INFOTECH 22-13

ECU

INFOTECH22-13

ECU

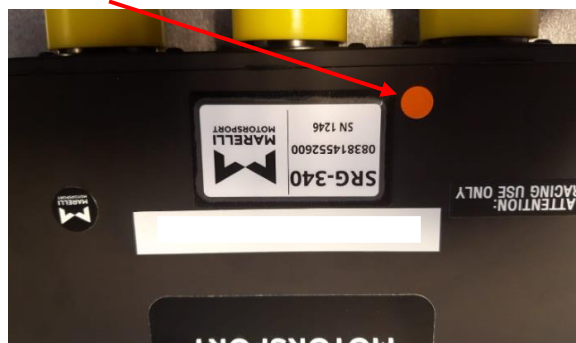
Following an internal hardware update of the ECU SRG 340 of your C3Rally2, a new ECU called SRG 340 "EVO" (ref 904861038A) is homologated since 01/10/22 (form 32/05 VF).

This new ECU goes with the software **14.2.2.22A** also homologated in the form 32/05 VF.

The ECU "EVO" is distinguished by 2 ways:

- The "EVO" writing on the supplier label

- Orange sticker (can be seen when the ECU is fitted in the car)
